corrections et mises à jour

Questions et réponses

Clemens Valens (Elektor Labs)

Mise à jour du réveil à triple affichage

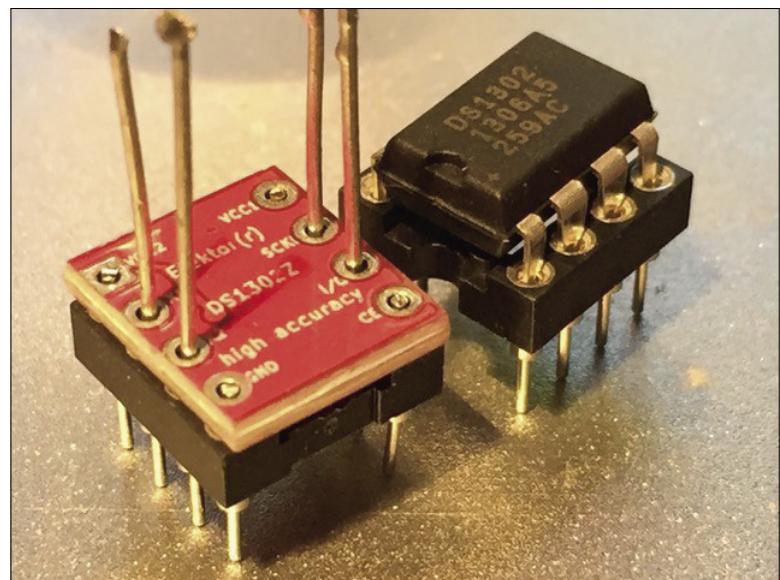
C'est encore moi avec un bon tuyau. Selon l'article, la passerelle RTC est trop grande pour remplacer simplement le DS1302 (IC2) de l'horloge. Il mentionne ensuite trois façons possibles de modifier l'horloge pour que la passerelle (BoB) s'adapte. J'en ai trouvé une quatrième, meilleure car elle remplace directement le CI existant sans modif. L'astuce consiste à ne pas utiliser de connecteurs mais des pattes de composants coupés, dont tout passionné d'électronique a toujours des provisions.

Une fois le BoB équipé de ses trois composants, placez-le – côté composants vers le bas – sur un support de circuit intégré à 8 broches. Faites passer huit fils par le haut à travers les trous de la carte pour les enficher dans les contacts du support (cf. photo). Une pince plate sera utile pour cette manip. Toutes les broches doivent descendre jusqu'aux contacts. Coupez les fils au ras de la petite carte et soudez-les. Retirez délicatement le BoB du support et insérez-le dans le support pour IC2 sur le circuit imprimé de l'horloge. La photo montre que la RTC est encore plus basse maintenant que le CI d'origine.
